Oggetto: Procedura di Valutazione di impatto ambientale relativa al **Progetto di fattibilità tecnico economica del "Potenziamento della linea Venezia-Trieste. Posti di movimento e varianti di tracciato. Pdm San Donà di Piave, PdM Fossalta di Portogruaro, Variante Portogruaro e Variante Isonzo". Osservazioni alla ripubblicazione**

ULTERIORI OSSERVAZIONI.

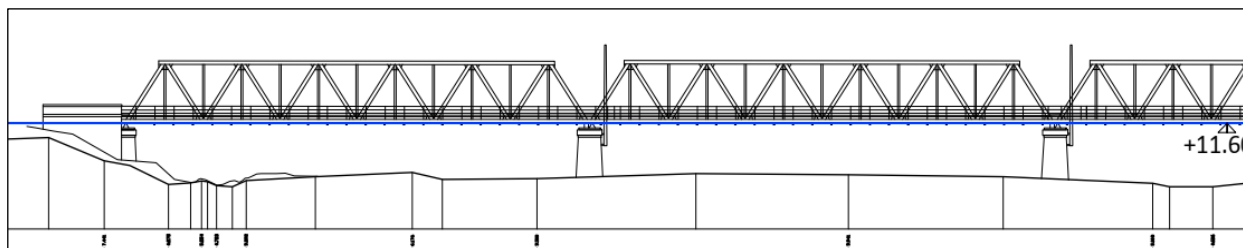
Alla richiesta di Legambiente di procedere alla demolizione di tutti i manufatti presenti nell'area golenale ed il successivo ripristino ambientale, Italferr sosteneva che la decisione sulla demolizione dei ponti dovesse essere assunta in una fase successiva, concordemente con l'Autorità idrica competente, la Soprintendenza e i comuni di Turriaco e Fiumicello Villa Vicentina, interessati al mantenimento dei ponti esistenti destinandoli a pista ciclabile.

Con la presentazione delle osservazioni di seguito precisate, il nostro Circolo intende invece sostenere la necessità di **prevedere sin da ora, nella documentazione di progetto, la demolizione della maggior parte dei manufatti presenti nell'area golenale ed il successivo ripristino ambientale.**

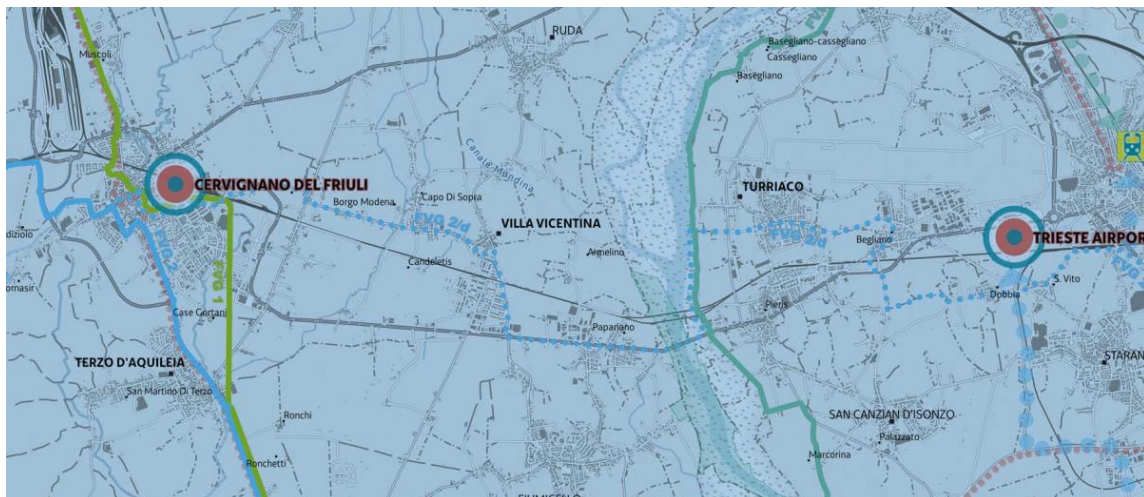
La gran parte della struttura odierna del ponte non ha però una corrispondenza con quella originaria: se si analizzano le poche foto dei primi decenni del '900, le travate metalliche originarie nella parte superiore avevano uno sviluppo ad arco mentre quelle attuali hanno una struttura scatolare.

Sempre dal confronto con le vecchie immagini, le pile attuali sembrano invece corrispondere a quelle originali, considerazione confermata anche dalla qualità quasi artigianale del rivestimento bugnato in pietra delle stesse, di improbabile esecuzione nel secolo successivo.

Si deve comunque riaffermare che questo ponte, pur avendo caratteristiche di rilevanza storico culturale, rappresenta comunque un elemento di grave rischio idrico.

Come precisato in precedenza le previsioni di livello idrico massimo del fiume nel prossimo futuro, di fatto coincide con la quota di intradosso dell'impalcato, rendendo molto probabile un ristagno di materiale fluttuato, che aggraverebbe il rischio di esondazioni nel territorio circostante.

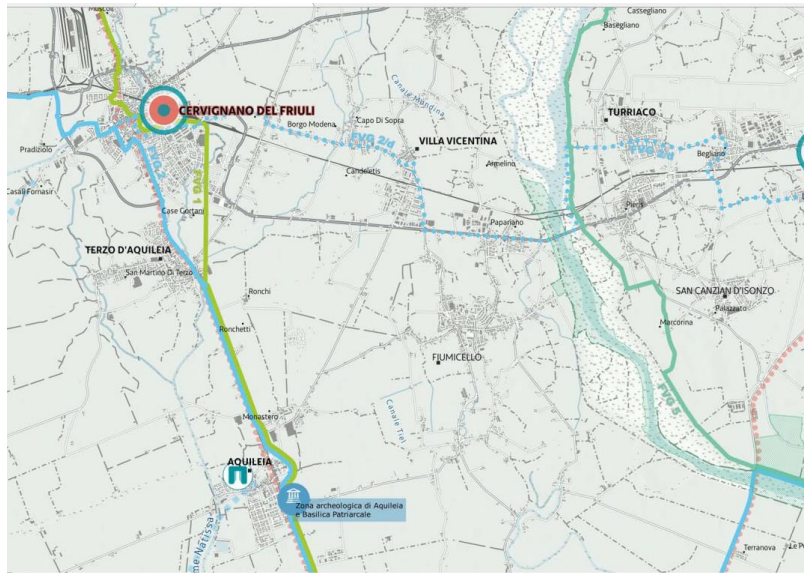
a) Si propone di realizzare una pista ciclabile lungo il tracciato della vecchia “Monfalcone – Cervignano” sostituendo le attuali travate metalliche con un nuovo impalcato, che appoggi sulle pile originarie, ad un’altezza tale da scongiurare il rischio idrico più volte richiamato.

Un impalcato di dimensioni e struttura adatta per un utilizzo ciclopedonale, quindi decisamente meno imponente delle attuali travate metalliche, per il quale si può ritenere non saranno necessari i massicci rilevati di approccio, attualmente presenti nella zona golenale.
